Verbandsgemeinde Gerolstein

Flächennutzungsplan-Teilfortschreibung Windenergie – Stellungnahmen aus der Beteiligung der Behörden und sonstigen Träger öffentlicher Belange gem. § 4 (2) BauGB sowie aus der Beteiligung der Nachbargemeinden gem. § 2 (2) BauGB

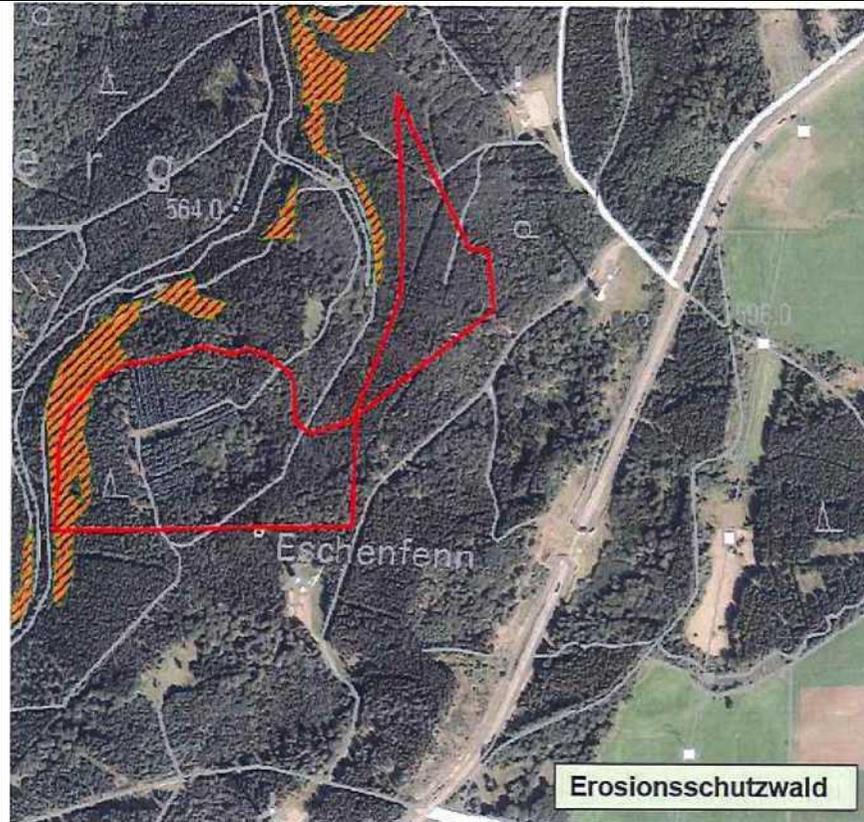
Die Eignungsfläche C-6 liegt westlich von Schönfeld zwischen dem Eschvonn und dem Kalkerbach zum Großteil im Bereich des Waldes der Arenberg-Schleiden GmbH und zu einem geringen Teil im Gemeindewald Stadtkyll. In der Eignungsfläche stehen ausschließlich Nadelwälder. Die Steilhänge des Kalkerbachs sind aufgrund der Erosionsschutzfunktion im Regionalen Raumordnungsplan Trier (Entwurf 2014) als forstliche Vorrangfläche ausgewiesen und stehen somit unter Bestandsschutz und dürfen nicht bebaut werden.

Beim Abgleich der Kartenbestände haben sich im Bereich der zu schützenden alten Laubwälder über 120 Jahre und über 10 ha Ausdehnung unterschiedliche Darstellungen zwischen der Planung und den Unterlagen des Forstamtes ergeben.

Der hier genannte bzw. abgebildete Erosionsschutzwald ist nicht Bestandteil des Sondergebietes C-6. Das Sondergebiet grenzt lediglich an den Erosionsschutzwald an. Die in der Abbildung des Forstamtes erkennbare Überlagerung des Sondergebietes mit dem Erosionsschutzwald ist vermutlich einer ungenauen Datenübertragung geschuldet.

Es wird ein Hinweis in die Begründung aufgenommen, dass Laubwälder, die über 120 Jahre alt sind und im bisher der Planung zugrundeliegenden Datensatz nicht

Abb. 1: Windenergieplanungen um Freihaltebereich 2015

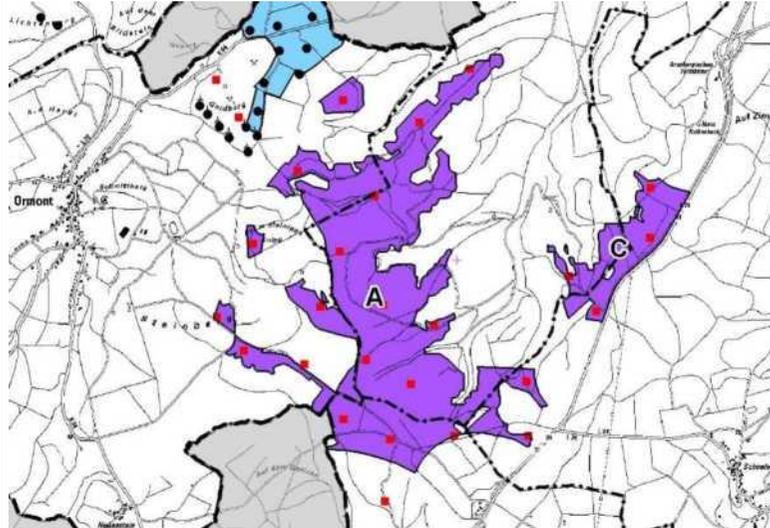
Die VG Gerolstein plant eine Erweiterung des Windparks in Stadtkyll. Die Erweiterungsflächen befinden sich in unmittelbarer Nähe der Grünbrücke Stadtkyll/Schönfeld. Zu den Erweiterungsflächen gehören auch Flächen die bei der Einrichtung des Windparks wegen der Nähe zur Grünbrücke und Bedeutung als Anwanderkorridor ausgespart wurden¹. Mit dem Anwanderkorridor sollte der Kernlebensraum der Wildkatze in der Schneifel mit dem Kernlebensraum im Duppacher Rücken verbunden werden. Dabei stellt die Grünbrücke über die B51 das entscheidende Verbindungsstück dar. Von den ursprünglichen Erweiterungsplanungen des Windparks wären der seinerzeit definierte 400 m Freihaltebereich und der 850 m Freihaltetrichter der Grünbrücke betroffen.

Das VG Gerolstein hat im Rahmen der Aufstellung ihres Flächennutzungsplanes Teilbereich Windkraft inzwischen vorgesehen, den 850 m Freihaltetrichter zu der Grünbrücke an der B51 bei Stadtkyll-Schönfeld entfallen zu lassen, um dort die Errichtung von WEA zuzulassen. Der 2015 als Kompromiss mit allen Verfahrensbeteiligten (LBM, Wildkatzenexperten, Jägerschaft, Naturschutzbehörde, Rotwildhegegemeinschaft und Naturschutzverbände) gefundene Freihaltekorridor, der die Zuwanderung störungsempfindlicher Arten aus Richtung Kalkerbachtal erlaubt, wird in seinem Bestand in Frage gestellt.

Der Verbandsgemeinderat stimmt den obigen Ausführungen zu. Eine Änderung in der Abgrenzung der Sondergebiete ergibt sich daraus nicht.

Abb. 2: Habitateignungskarte Wildkatze

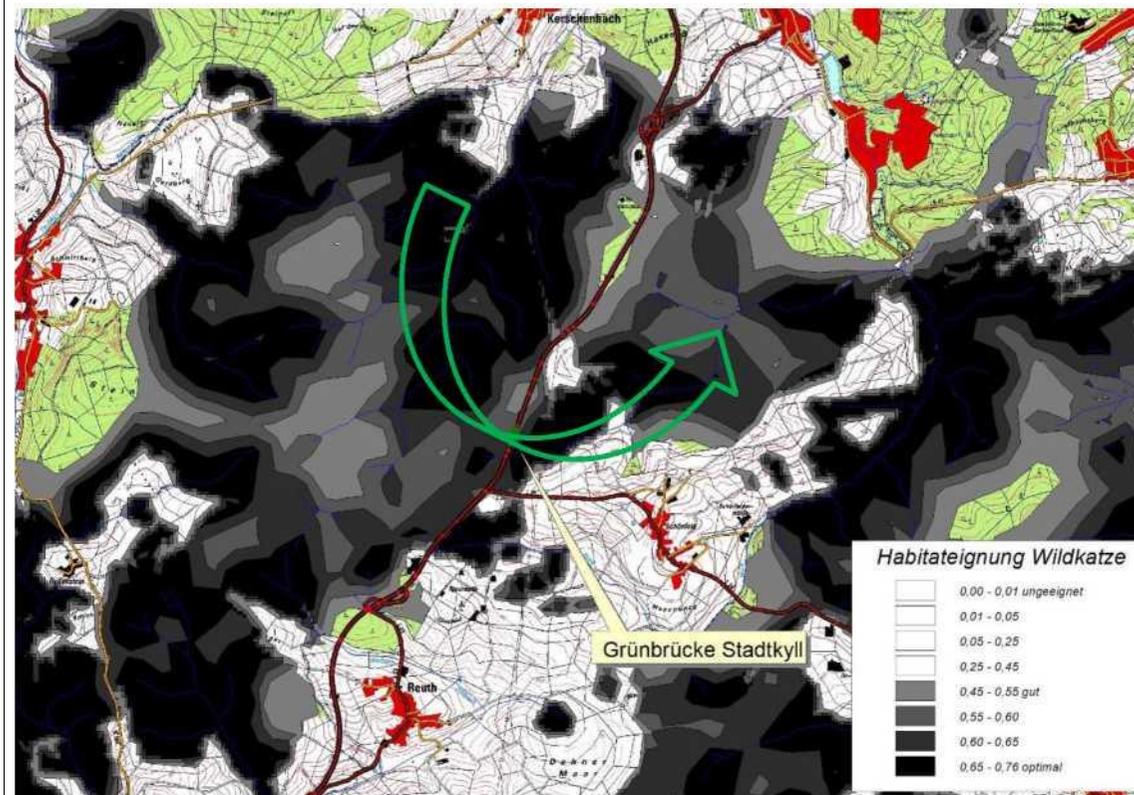
Die Grünbrücke Stadtkyll erlaubt es einem breiten Spektrum von Tierarten in einem engen Bereich die ansonsten für Tiere kaum überwindbare Bundesstraße 51 zu queren. Wildkatze und Rothirsch sind Zielarten der Grünbrücke. Die Wälder um Stadtkyll sind Kernzone der Wildkatzenverbreitung in Rheinland-Pfalz. Reproduktion im Bereich der Grünbrücke ist nachgewiesen. Der Wald in dem die Grünbrücke liegt, weist eine der höchsten Rotwildichten von Rheinland-Pfalz auf (>100 Tiere auf 1.000 ha). Daher sind die Bedürfnisse von Wildkatze und Rothirsch in besonderen Maße zu berücksichtigen.

Mit Hilfe eines international anerkannten und publizierten Habitatmodells (KLAR et al. 2008) lässt sich die Eignung der Lebensräume ermitteln. Die Waldgebiete im Umfeld der Grünbrücke weisen eine gute Habitateignung auf (Eignungsklassen 0,45-0,76 nach KLAR et al. 2008). In Abb. 2 sind die Flächen besonders hoher Habitateignung in Schwarz dargestellt. Der grüne Pfeil soll die freizuhaltende Verbundachse symbolisieren.

Abb. 3 Erforderlicher Freihaltebereich Grünbrücke Stadtkyll

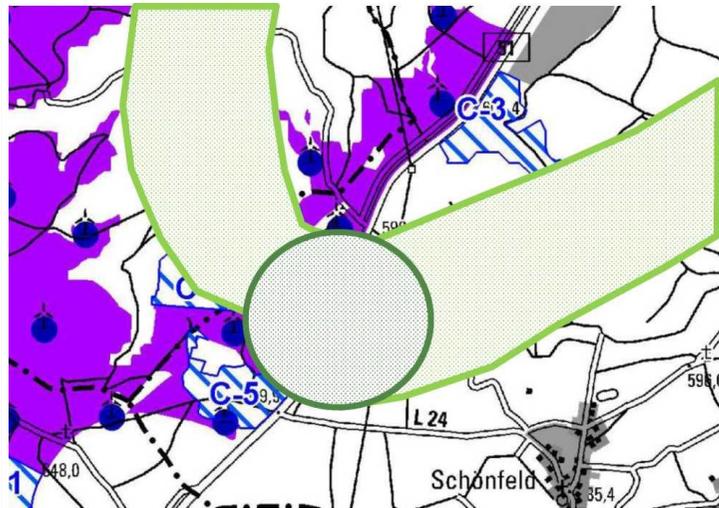
Grünbrücken können nur an den landesweit bedeutsamsten Biotopverbundachsen gebaut werden. Der Standort bei Stadtkyll ist der Analyse des LBM zufolge ein landesweit prioritär bedeutsamer Wiedervernetzungsabschnitt (HERRMANN & WILD 2020). Der seinerzeit festgelegte Freihaltebereich von 400 m und der Freihaltetrichter von 850 m erklärt sich daraus, dass es sich bei einer Grünbrücke nicht um einen Bereich handelt, in dem bestimmte Tierarten punktuell vorkommen und bei dem deshalb ein Radius um das Bauwerk freigehalten werden soll. Vielmehr dient eine Grünbrücke dem Individuenaustausch über die Straße hinweg. Insofern ist es zu kurz gegriffen nur den erforderlichen Standard-Störbereich wie bei Windenergieanlagen im Wald freizuhalten, sondern es muss die Funktion als Korridor berücksichtigt werden. Auch für Photovoltaikanlagen an Straßen werden solche Korridore bis 900 m entfernt erforderlich (Peter et al. 2024).

Die Festlegung muss in solchen besonderen Fällen auf der Basis der spezifischen Habitatsituation im Einzelfall erfolgen. Da die Bachtäler als besonders wichtige Leitstrukturen für die Wildkatze dienen muss der Korridor vom Kalkerbachtal im Westen zum Selbach im Osten der Grünbrücke frei von Windenergieanlagen bleiben. Dies gilt insbesondere für Erschließungsstraßen, die für die Windräder ausgebaut werden sollen.
